5. BHTV画像(1/14)

第856回審査会合
机上配布資料1　P.140 再掲

IT-10孔　深度47.00m～48.00m

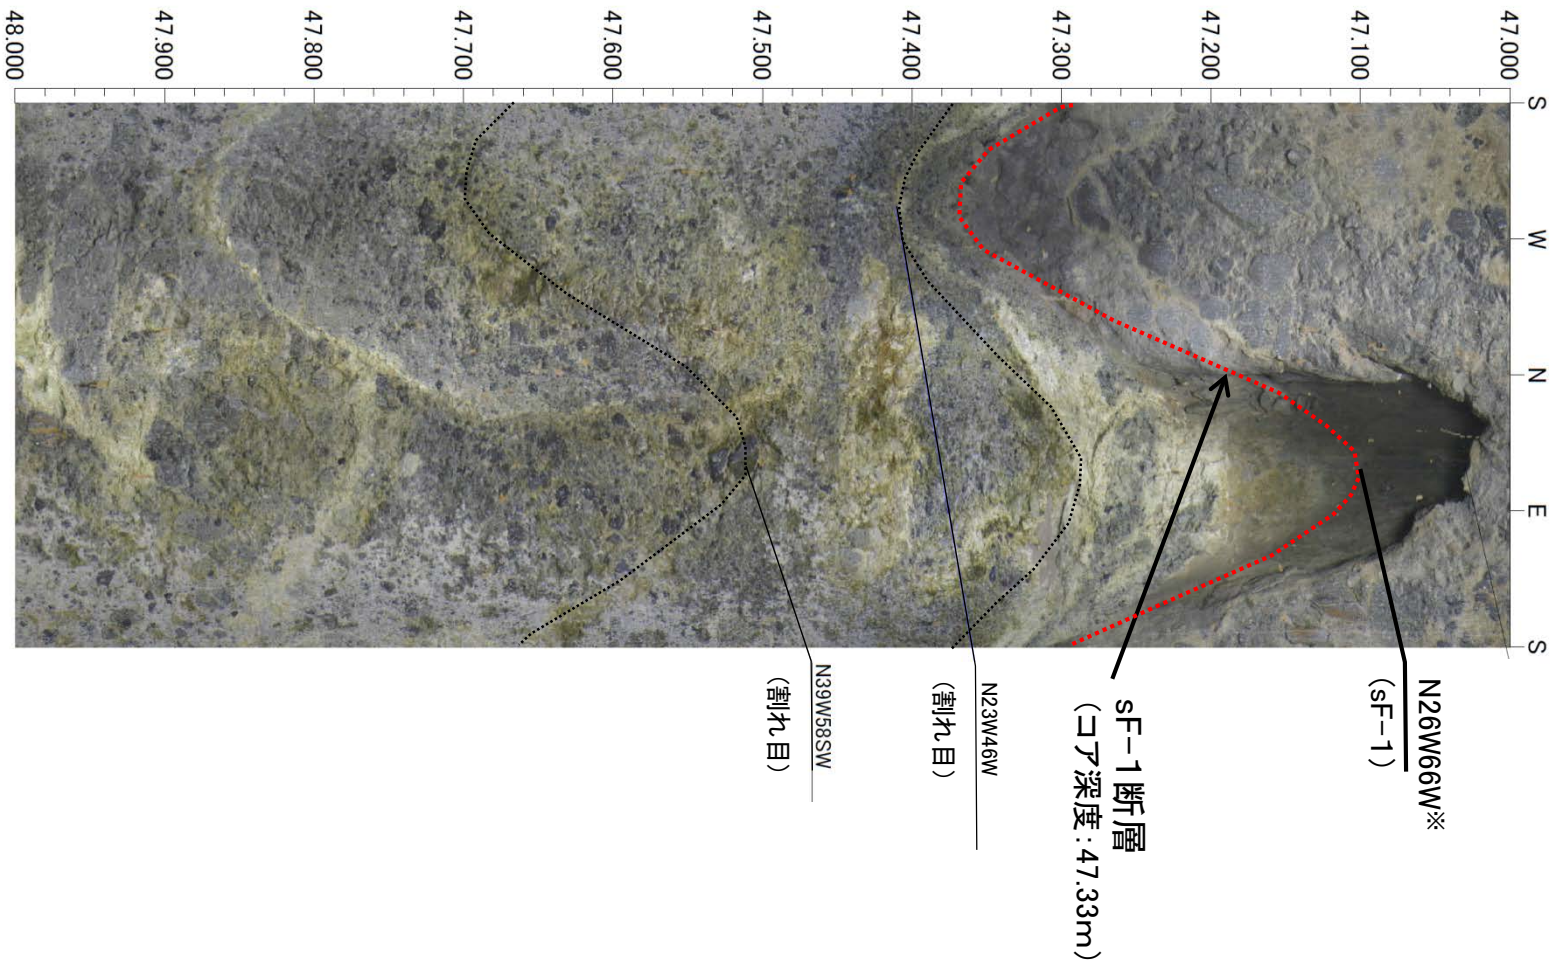
※:ボーリングコアにおける断層深度，性状等を考慮し再検討した結果，BHTV画像の「断層面と孔壁との交線」(赤点線)及び「走向傾斜の解析値」をN23W46WからN26W66Wに見直した。

IT-19孔 深度8.00m～9.00m

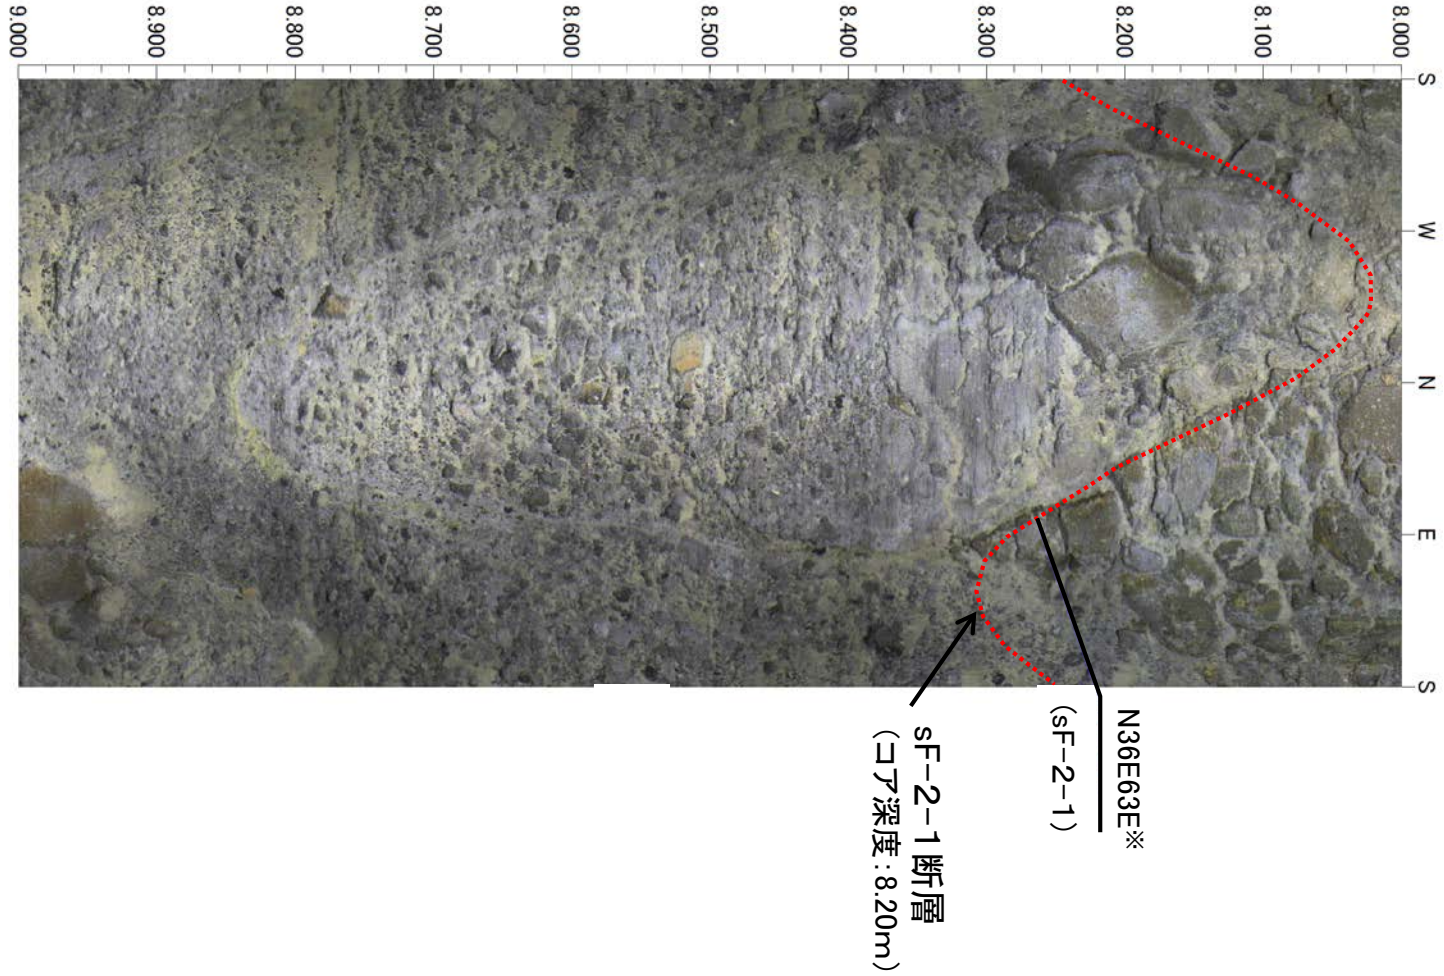
※:ボーリングコアにおける断層深度，性状等を考慮し再検討した結果，BHTV画像の「断層面と孔壁との交線」(赤点線)及び「走向傾斜の解析値」をN86W76NからN36E63Eに見直した。

IT-19孔　深度71.50m～73.50m

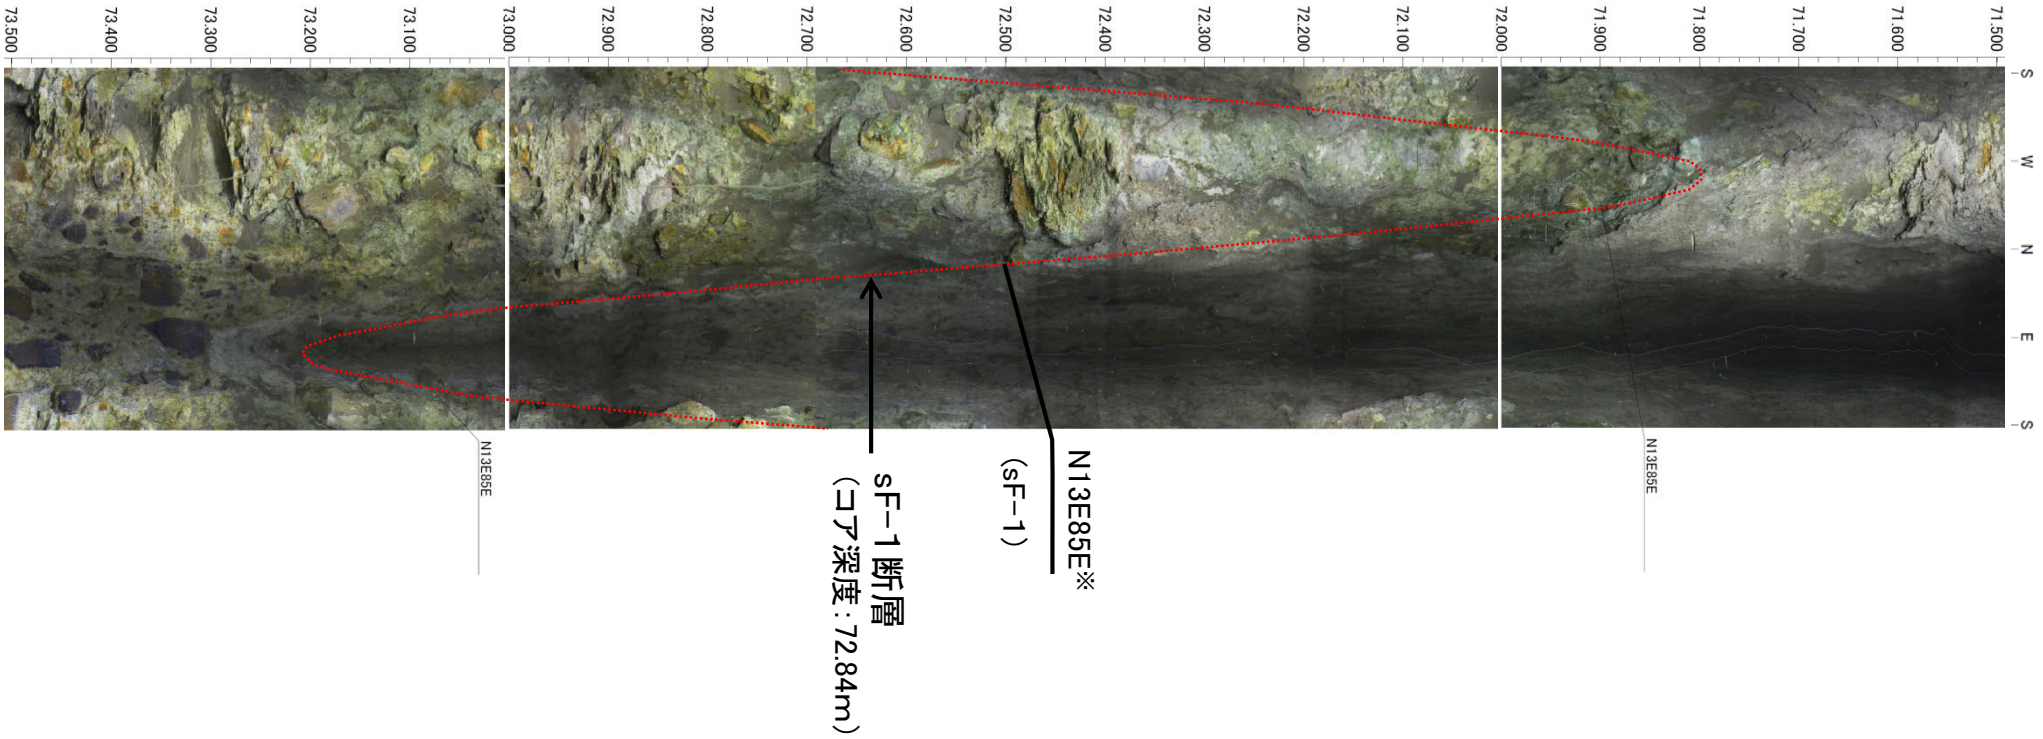
※：ボーリングコアにおける断層深度，性状等を考慮し再検討した結果，BHTV画像の「断層面と孔壁との交線」(赤点線)及び「走向傾斜の解析値」をN18E85EからN13E85Eに見直した。
